DODATEK Č. 1 KE SMLOUVĚ O DÍLO

OZNÁMENÍ ZMĚNY

„Vojenská vlečka č. 10 – Čáslav – Remíza pro hnací drážní vozidlo“

ZMĚNOVÝ LIST**ZL č. 1**

NAPOJENÍ DEŠŤOVÝCH SVODŮ
- ZMĚNA STAVBY

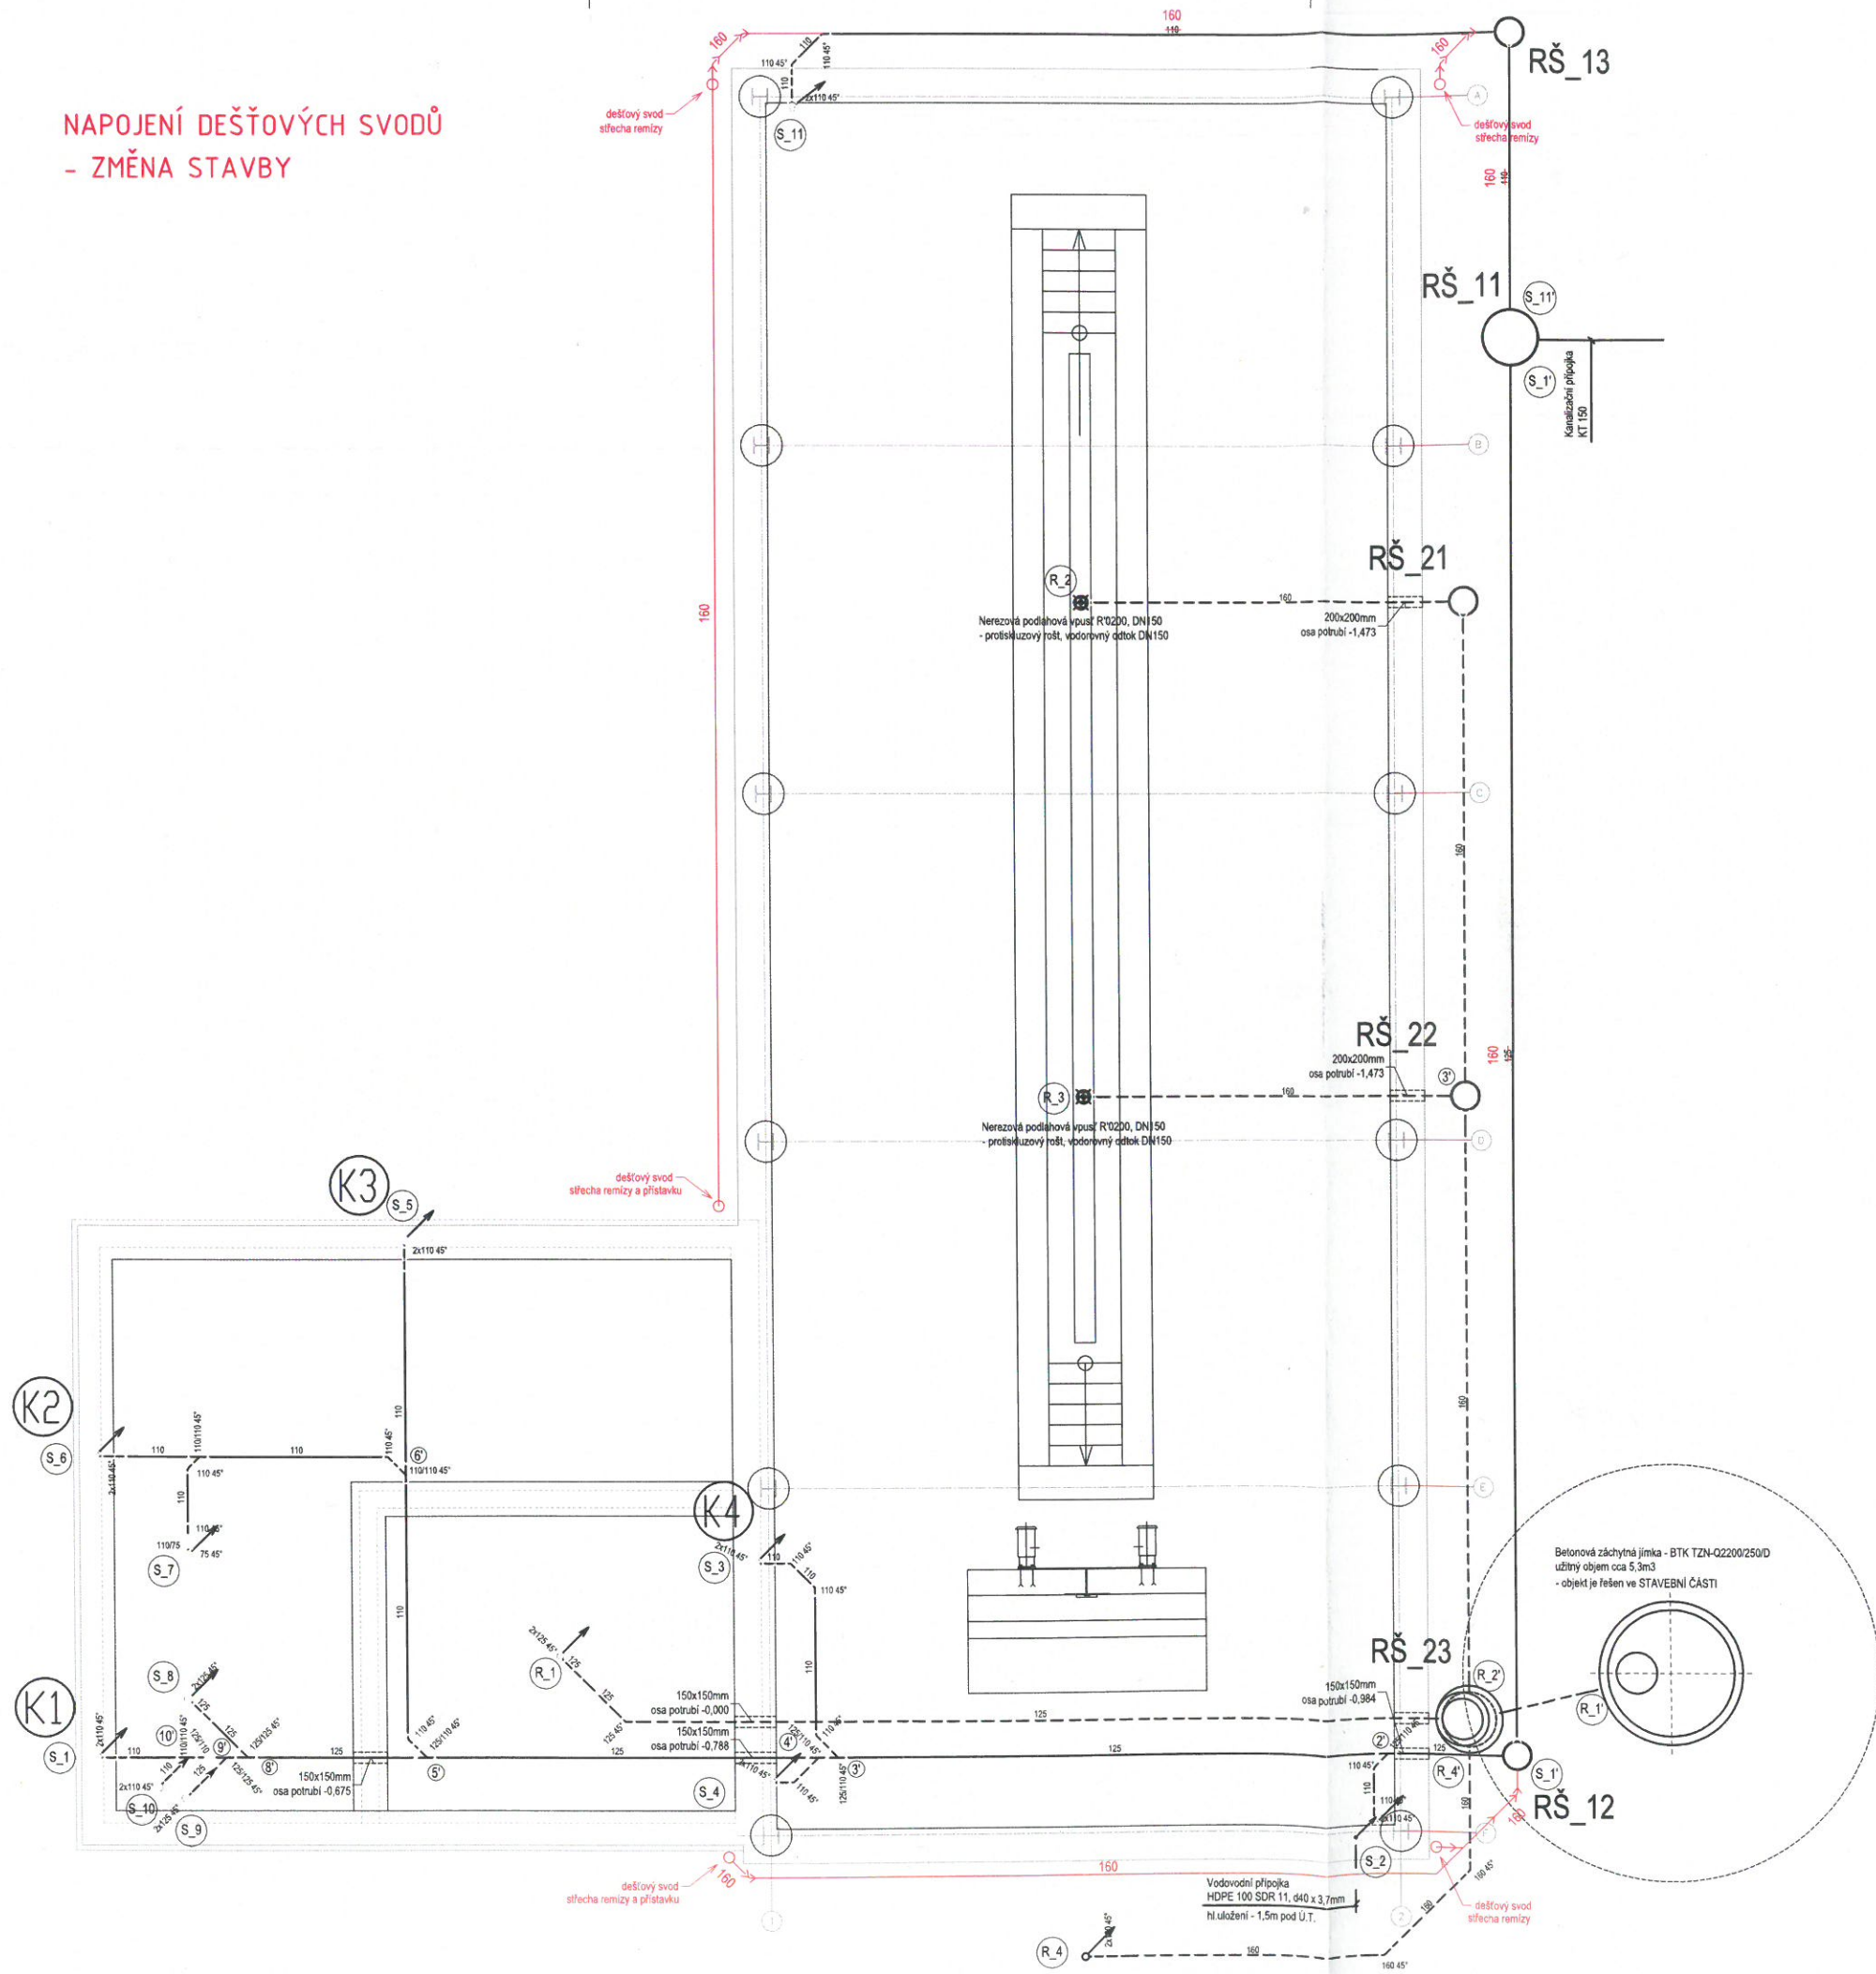
POZNÁMKA:
Vodovod: Objekt bude napojen na nový vodovodní řad PVC 90. Nová vodovodní přípojka PE 40.
Plynovod: Objekt bude napojen na stávající STL plynovodní řad IPE 100. Nová plynovodní přípojka PE 32.
Kanalizace: Objekt bude napojen na stávající kanalizační stoku BE600. Nová kanalizační přípojka KT 150.
Dešťová voda bude vypařována na okraj zatravněnou plochu.
Při objektu bude řešena záchranná betonová jámka, která slouží k případnému zachycení ropných látek.
Objem nádrže je cca 5,2m³ - řeší stavba.
